SERVICE-INFO

Zmena v dizajnu vodiacej kladky 532 0433 10

Obj. č.: 532 0433 10

INA 0057

Vodiaca kladka 532 0433 10, doterajšie vyhotovenie (A) a nové vyhotovenie (B)

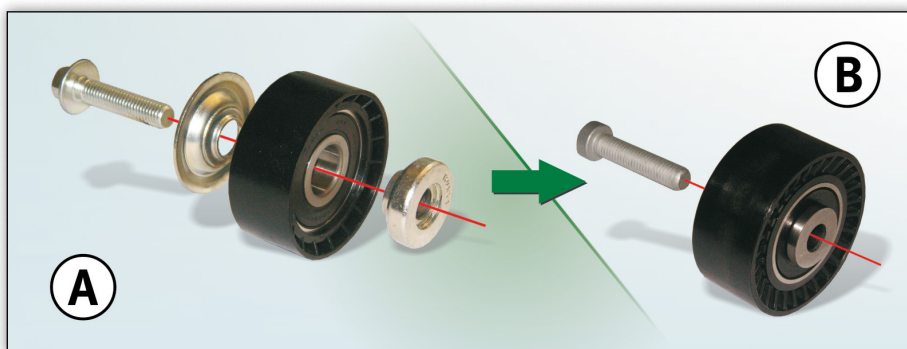
Na základe trvalého ďalšieho vývoja našich produktov bola modifikovaná vodiaca kladka s objednávkovým číslom 532 0433 10.

V prípade nového vyhotovenia odpadá doposiaľ voľne dodávaná krycia podložka a distančný diel (obrázok 1, A). Tieto komponenty boli v prípade nového variantu (obrázok 1, B) do kladky integrované a sú teraz pevnou súčasťou vodiacej kladky.

V prechodovej fáze môže dôjsť ku zmiešaným stavom oboch typov. Obe verzie spĺňajú technické špecifikácie a možno ich používať bez obmedzenia.

Vodiace kladky A a B (pozri obrázok) smú byť upevnené iba dodanou skrutkou.
Kladka A: M10x45, skrutka so šesťhrannou hlavou s lemom
Kladka B: M10x45, skrutka Torx
